# 通学路対策要望箇所図(明城小学校)

# 通学路対策要望箇所図(塚口小学校)

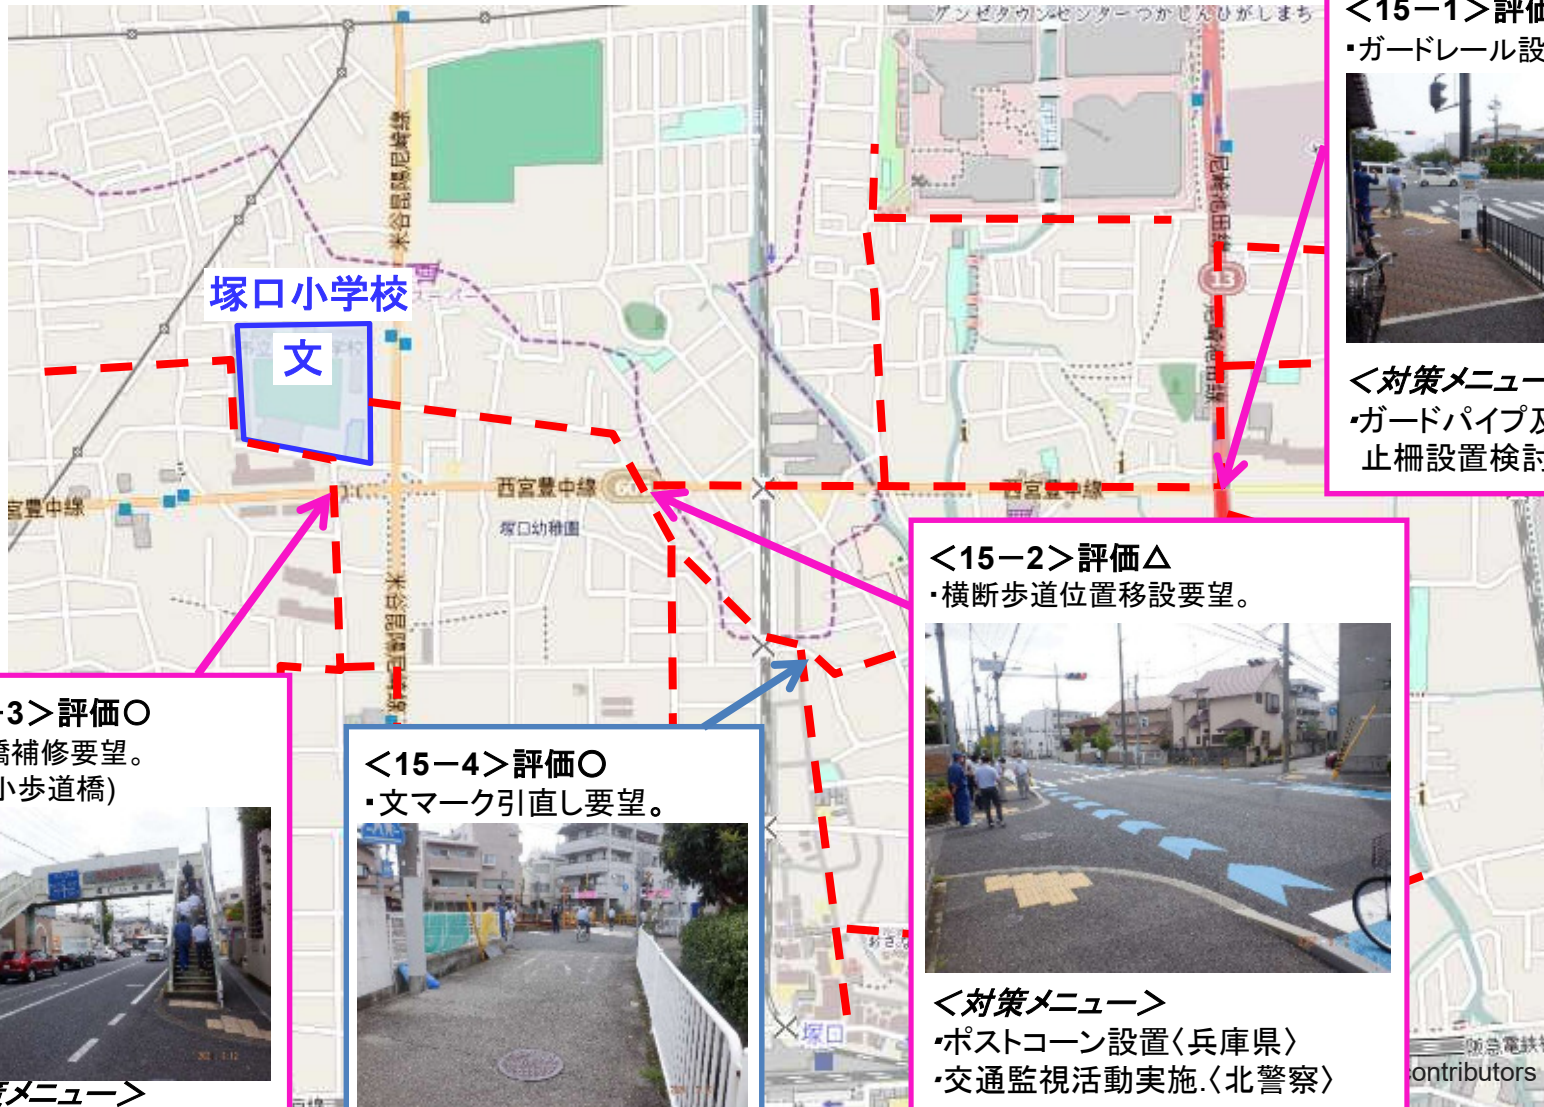
**<15-1>評価△**  
 ・ガードレール設置要望。

**<15-2>評価△**  
 ・横断歩道位置移設要望。

**<15-3>評価○**  
 ・歩道橋補修要望。  
 (塚口小歩道橋)

**<15-4>評価○**  
 ・文マーク引直し要望。

**<対策メニュー>**  
 ・ガードパイプ及び横断防止柵設置検討。〈兵庫県〉

**<対策メニュー>**  
 ・ポストコーン設置〈兵庫県〉  
 ・交通監視活動実施。〈北警察〉

**<対策メニュー>**  
 ・清掃による排水不良対策検討。〈兵庫県〉

**<対策メニュー>**  
 ・「文」マーク引直し。  
 (道路維持担当)

# 通学路対策箇所図(尼崎北小学校)

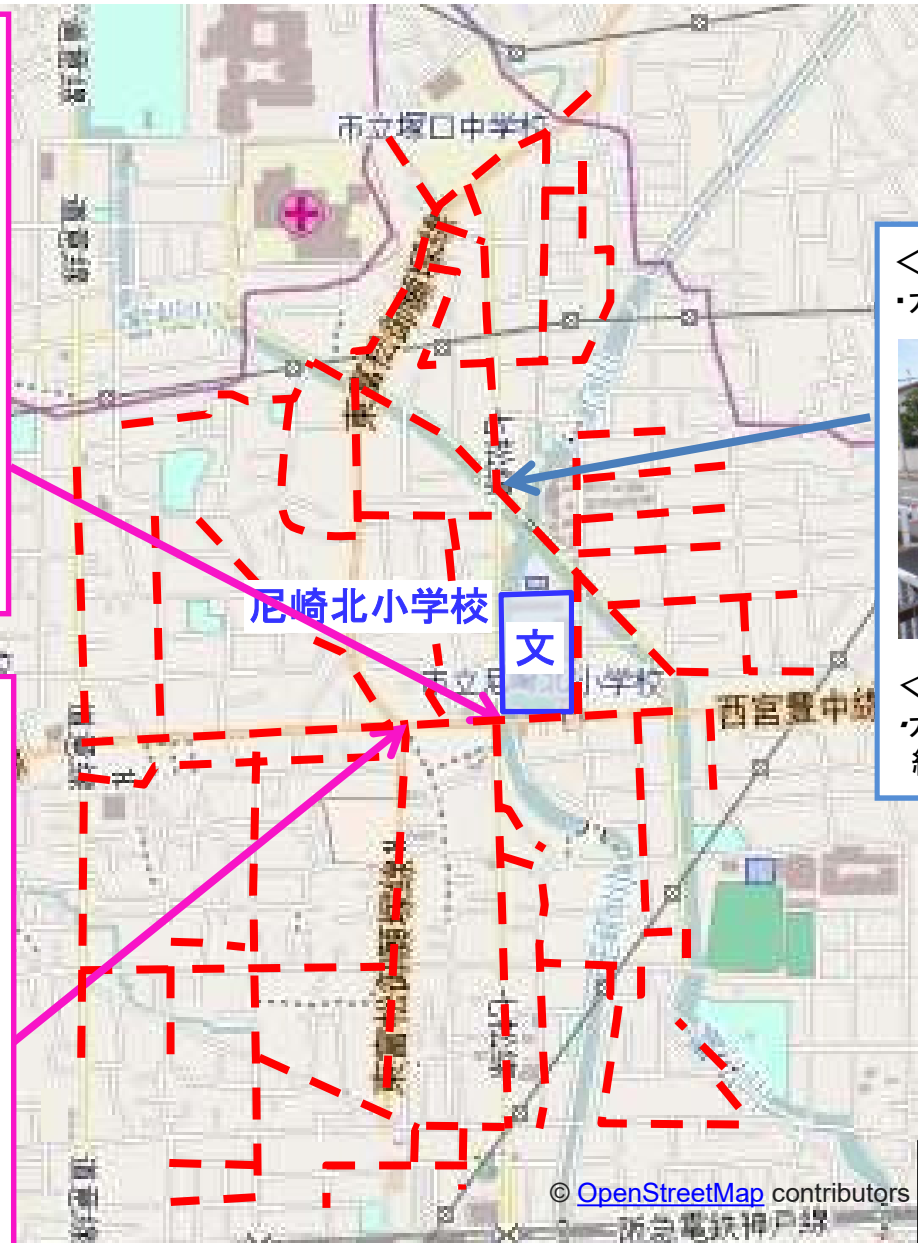
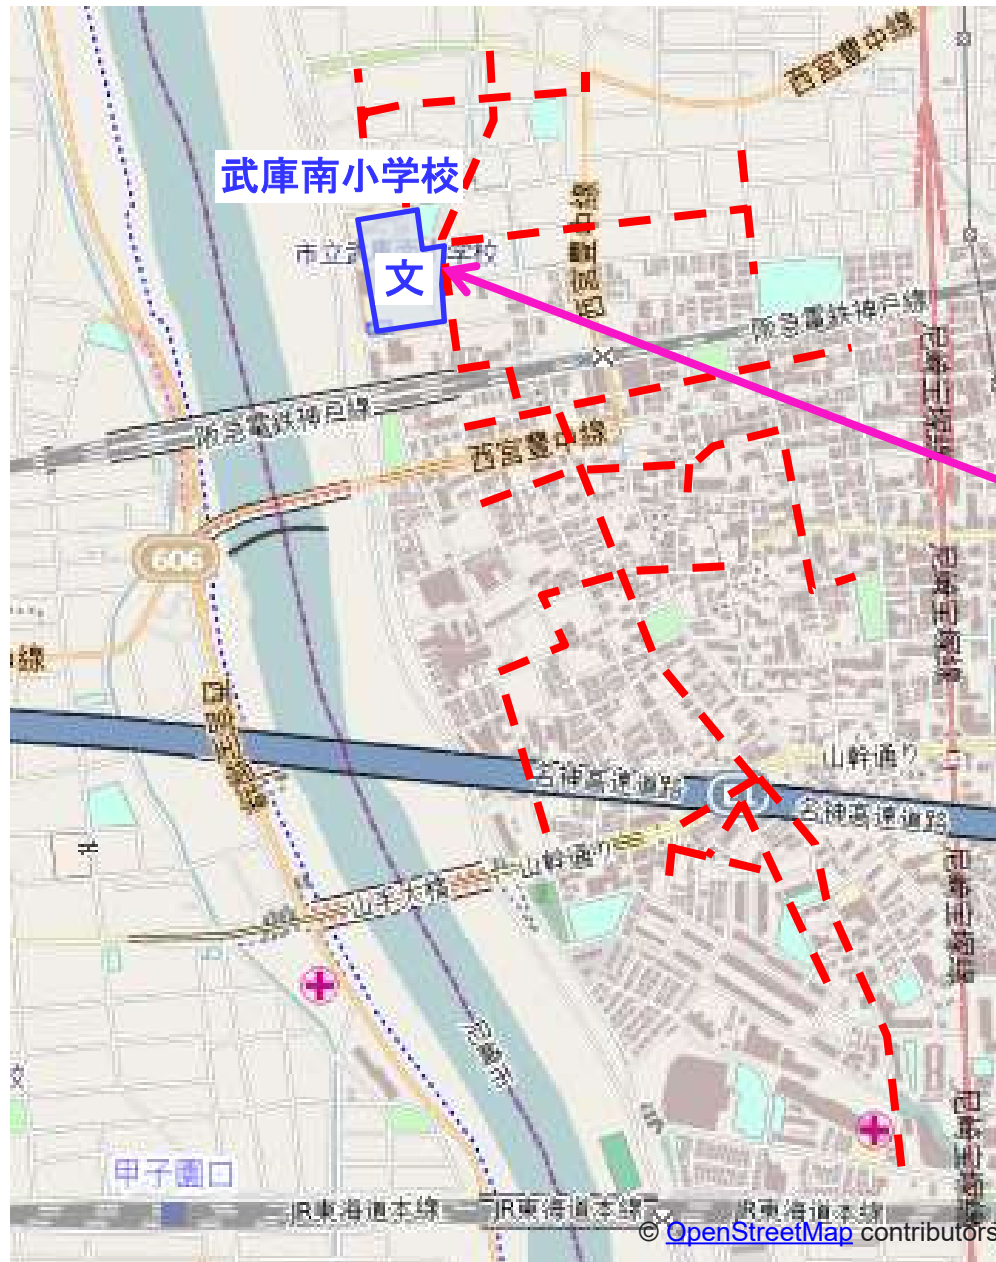
- ・ガードレール設置要望。

- ・ガードレール設置要望。

- ・ガードレール設置要望。

- ・ポストコーン設置検討。〈兵庫県〉

- ・歩行者注意喚起設置。〈兵庫県〉

- ・ガードパイプ設置検討〈道路維持担当〉

# 通学路対策要望箇所図(武庫北小学校)

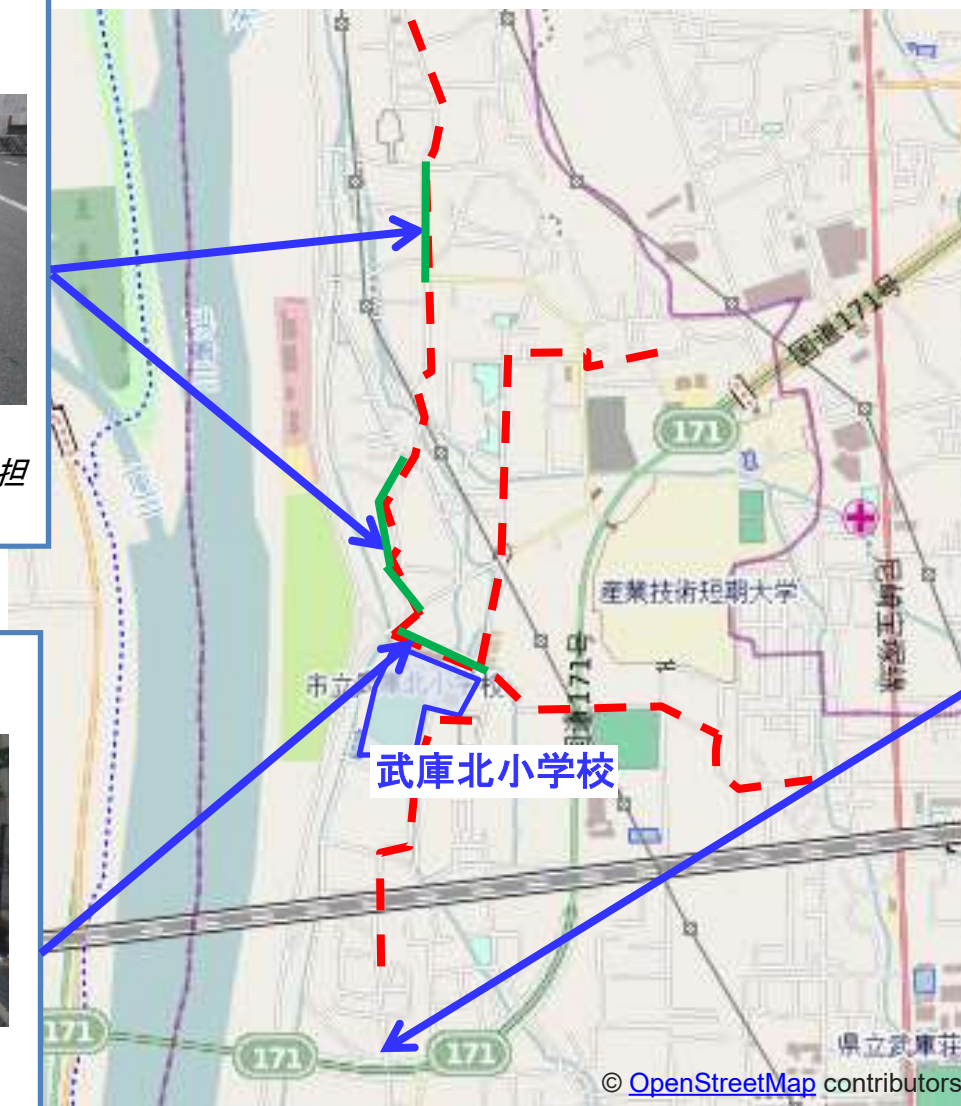
・路肩のカラー化要望。

・路肩のカラー化要望。

・巻きシート交換・文マーク引き直し要望。

・路肩のカラー化。〈道路維持担当〉

・R3年度路肩のカラー化。  
〈道路維持担当〉

・巻きシート交換。  
・通学路外のため文マーク引き直しは行わない。〈道路維持担当〉

# 通学路対策箇所図(武庫庄小学校)

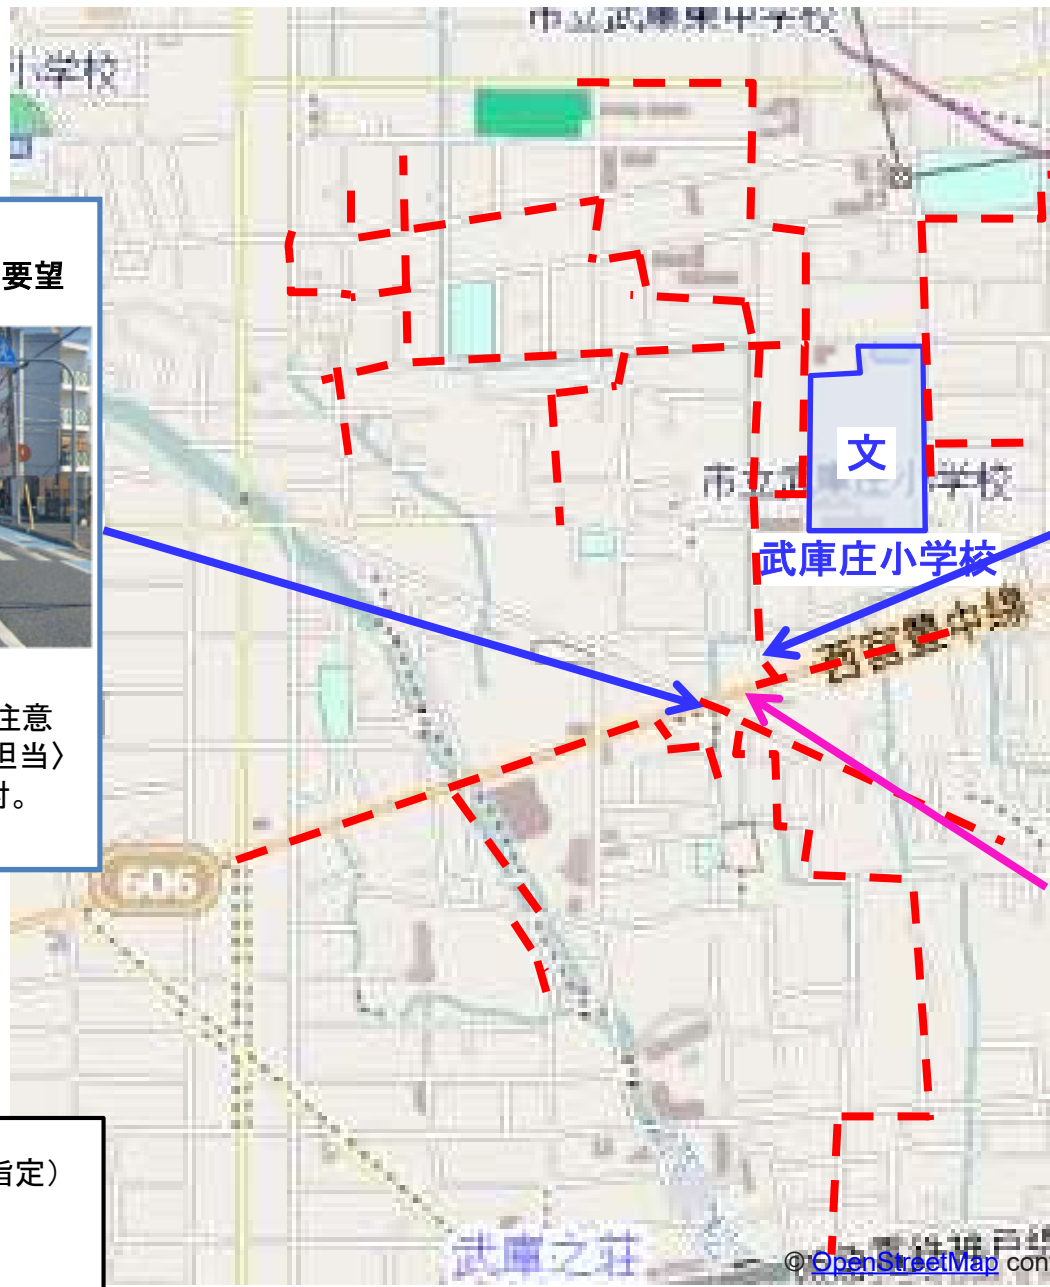
**<20-3> 評価○**  
 ・反射鏡、注意喚起設置要望

**<20-2> 評価△**  
 ・側溝の蓋掛け、一方通行規制要望。

**<20-1> 評価○**  
 ・歩道走行自転車対策,街路樹の撤去要望。

**<対策メニュー>**  
 ・R3年度交差点南側に注意喚起設置。〈道路維持担当〉  
 ・注意喚起文言変更検討。〈兵庫県〉

**<対策メニュー>**  
 ・歩道整備。〈道路維持担当〉

**<対策メニュー>**  
 ・横断防止柵,交差点照明の設置検討。〈兵庫県〉

# 通学路対策要望箇所図(園田小学校)

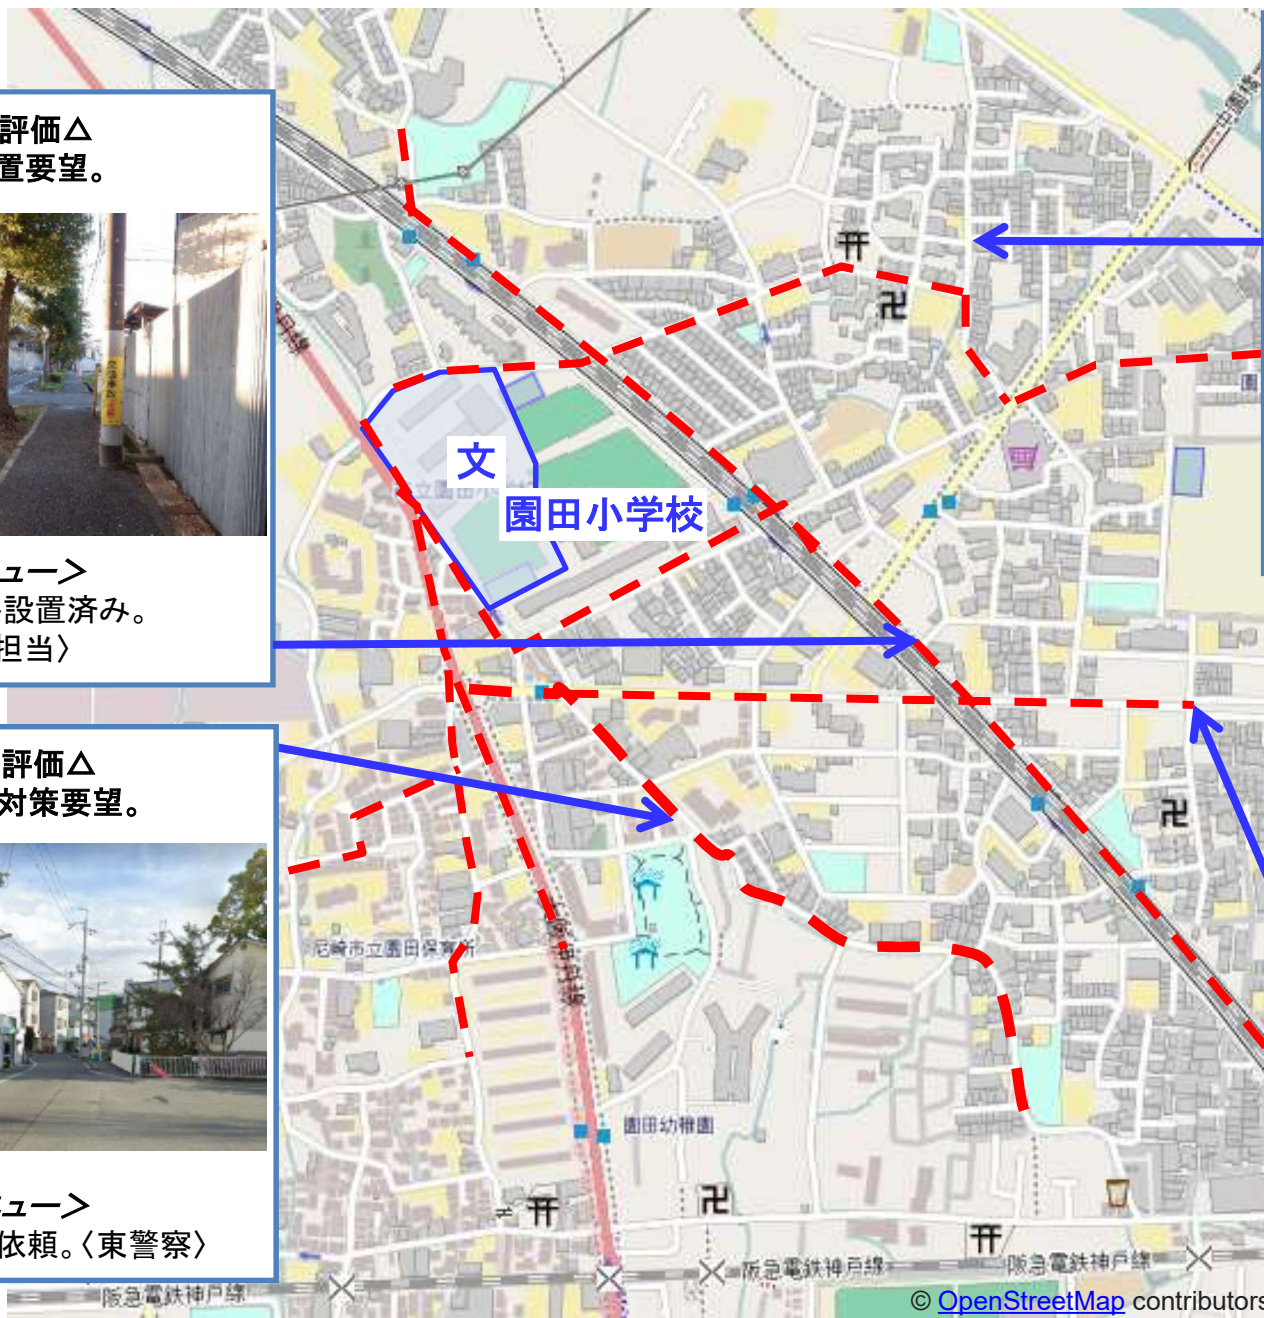
<21-3>評価△  
・反射鏡設置要望。

<21-4>評価△  
・不法駐車対策要望。

<21-1>評価△  
・反射鏡設置要望。

<21-2>評価△  
・将来的な信号設置要望。

<対策メニュー>  
・巻きシート設置済み。  
<道路維持担当>

<対策メニュー>  
・樹木剪定依頼。〈東警察〉

<対策メニュー>  
・巻きシート、ストップマーク設置。〈道路維持担当〉

<対策メニュー>  
・現時点では設置不可。  
<東警察〉

# 通学路対策要望箇所図(園田小学校)

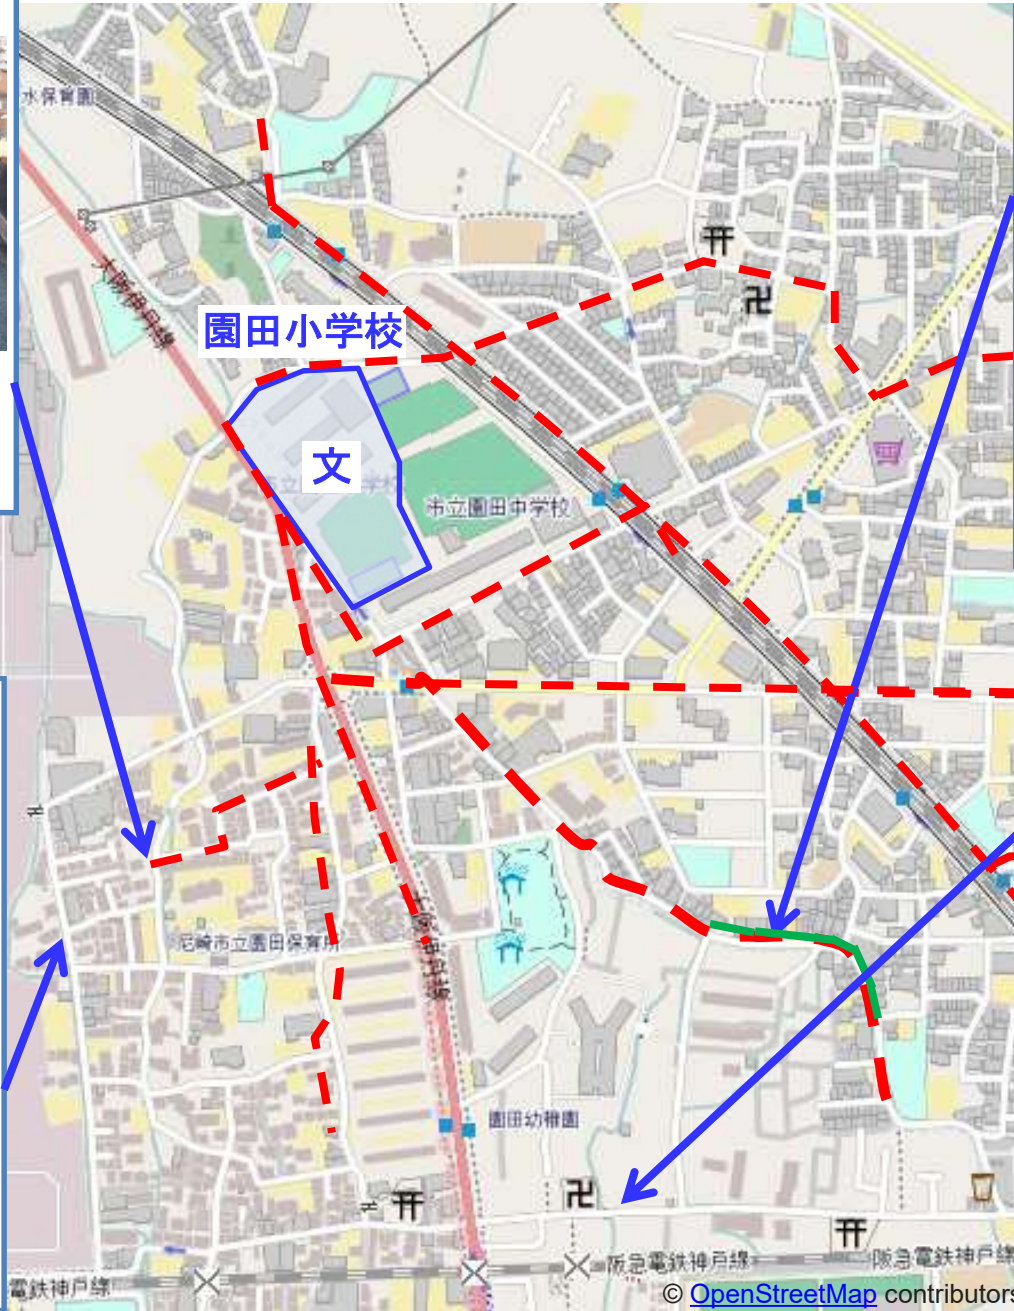
<21-7>評価×  
・反射鏡設置要望。

<21-5>評価△  
・車のスピード抑制、要望。

<21-6>評価△  
・路肩カラー化要望。

<21-8>評価△  
・路肩のカラー化要望。

<対策メニュー>  
・見通しがよいため設置不可。  
<道路維持担当>

<対策メニュー>  
・外側線塗り直し。カラー化検討。  
<道路維持担当>

<対策メニュー>  
・R3外側線引直し、「速度落とせ」設置。  
<道路維持担当>

<対策メニュー>  
・通学路外のため不可。  
R3巻きシート設置。  
<道路維持担当>

# 通学路対策箇所図(園田東小学校)

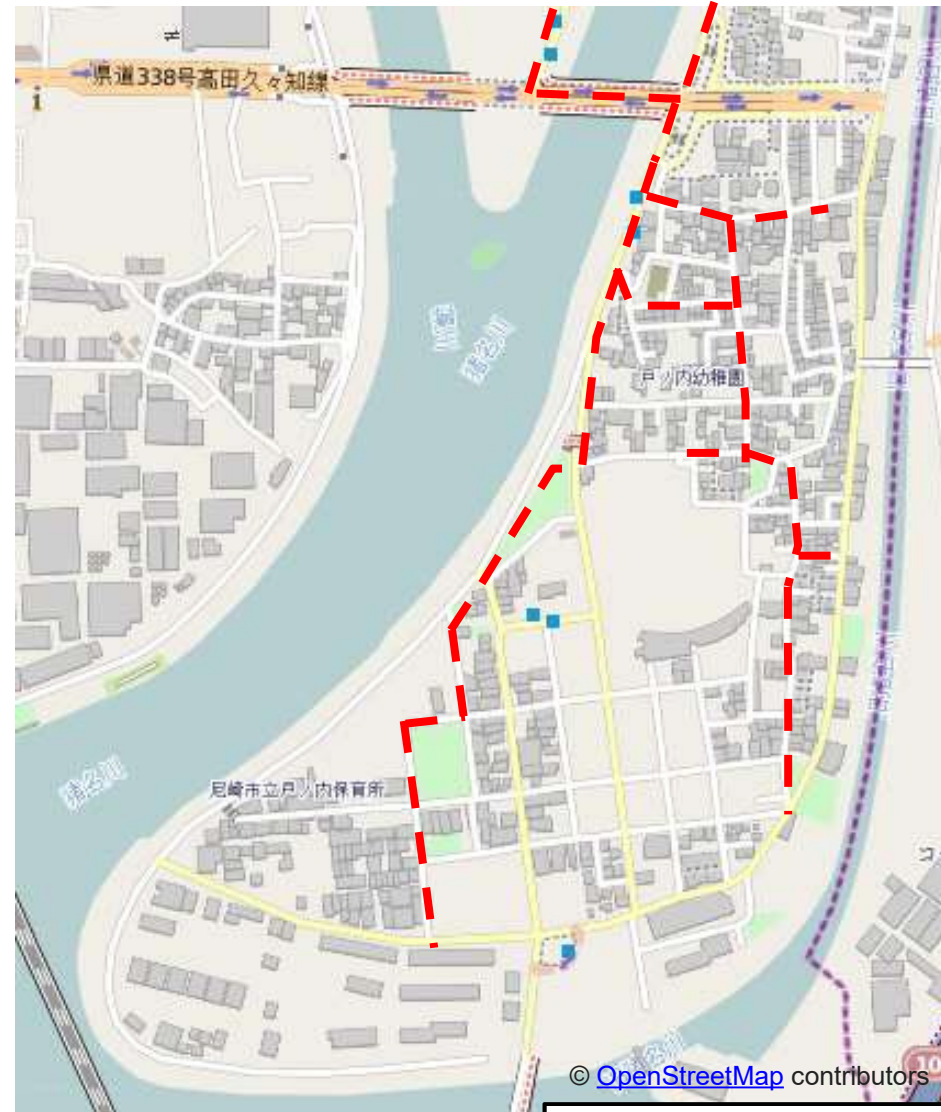
- ・間違えて進入する車両対策要望。

- ・「この先行き止まり」の巻きシート設置<道路維持担当>
